Datum: 22 november 2022
Ons kenmerk: 22-09063.N01
Project: Sociale huurwoningen De Meente Genemuiden
Betreft: Gelijkwaardigheidsbeoordeling vluchtveiligheid galerij

Ten behoeve van: LKSVDD architecten

In opdracht van LKSVDD architecten heeft Alcedo een toetsing uitgevoerd van de vluchtveiligheid voor een woongebouw aan de Jan van Arkelstraat in Genemuiden. Het plan is getoetst aan Afdeling 2.12 van het Bouwbesluit, waarbij onderzocht is of sprake is van een niet-besloten ruimte ter plaatse van de galerij. Op 29 juli 2022 is een aanvraag voor een omgevingsvergunning ingediend, waar vervolgens door Veiligheidsregio IJsselland een negatief advies op is gegeven. Dit advies is toegelicht in het document 'Verzoek om aanpassing' met kenmerk Z2022-00007612 d.d. 6 oktober 2022. Het grootste knelpunt betrof de luifelconstructie boven de galerij, waardoor de galerij als besloten ruimte werd beschouwd. Op 7 november 2022 is deze situatie met  Specialist Risicobeheersing bij de Veiligheidsregio, besproken. Hieruit bleek dat met name de maatvoering van de opening in het dakvlak niet acceptabel werd bevonden. Daarom is het ontwerp herzien.

Figuur 1 Detaillering aansluiting hellende dak galerij.

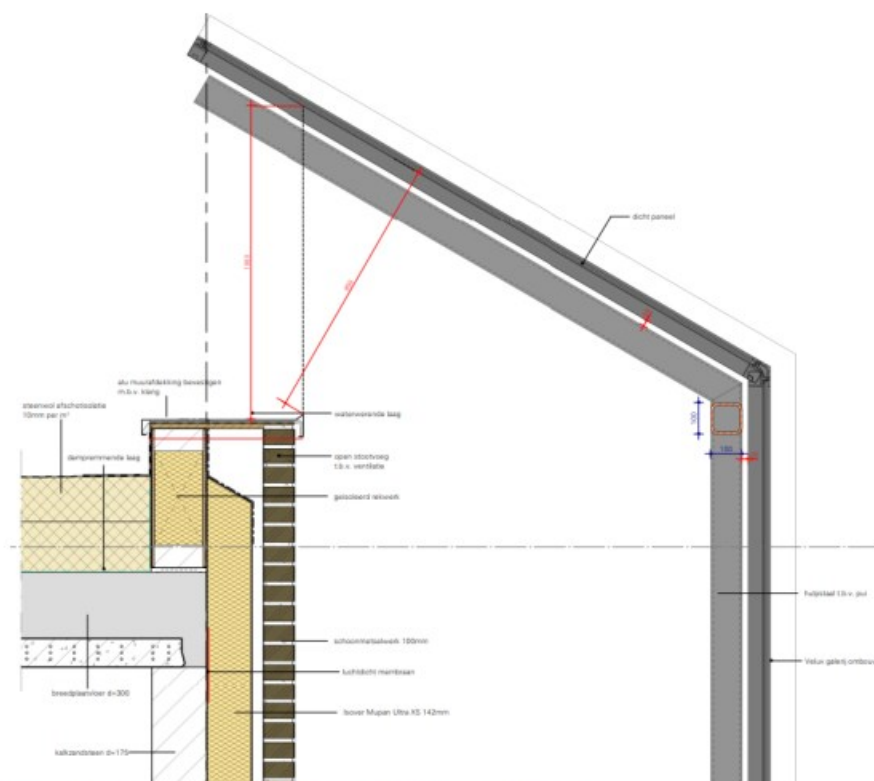
De diepte van de galerij varieert van 1,32 tot 2,63 meter ter plaatse van de twee balkons. De galerij op de 2^e verdieping wordt uitgevoerd met een hellend dak en niet-afsluitbare openingen in de langsgevel. Het hellende dak wordt ter plaatse van de aansluiting met het platte dak van de appartementen en stuk 'opgetild' zodat daar een opening ontstaat die voor de rookafvoer kan zorgen. Het detail van deze aansluiting wordt getoond in figuur 1 en is ook als bijlage aan deze notitie toegevoegd.

De galerij (inclusief trappenhuis) heeft een vloeroppervlakte van 95 m² en een hoogte van 3,5 tot 4,2 meter. De inhoud van de galerij bedraagt daarmee 368,1 m³. Om ten minste een ventilatiecapaciteit van 100 dm³/s per m³ netto inhoud te behalen, is een luchtstroomvolume (q_v) van 36.810 dm³/s noodzakelijk.

De netto doorlaat van de ventilatievoorzieningen dienen ten minste ($36.810 \text{ dm}^3 / 625$) $58,9 \text{ m}^2$ te bedragen. De ventilatieopeningen in de achtergevel van de galerij hebben een oppervlakte van $58,1 \text{ m}^2$. De opening in het dak heeft een lengte van $43,65 \text{ m}^1$ en een breedte van $0,85 \text{ m}^1$ wat resulteert in een oppervlakte van $37,1 \text{ m}^2$. De hoeveelheid open vierkante meters in de galerij komt hiermee op $95,2 \text{ m}^2$. In totaal is hiermee een capaciteit van $161,6 \text{ dm}^3/\text{s}$ per m^3 netto inhoud van de galerij aanwezig.

Hoewel de diepte van de galerij ter plaatse van de balkons meer dan 1,80 meter bedraagt, wordt aan de vereiste ventilatiecapaciteit voldaan. De opening in het dak is voldoende breed om te voorkomen dat de rook op 'hoofdhoogte' van de vluchtende personen blijft hangen. Daarmee wordt de situatie in voorliggend plan als gelijkwaardig aan een traditionele galerij beschouwd. Er wordt eenzelfde niveau van veiligheid behaald als met het Bouwbesluit wordt beoogd.
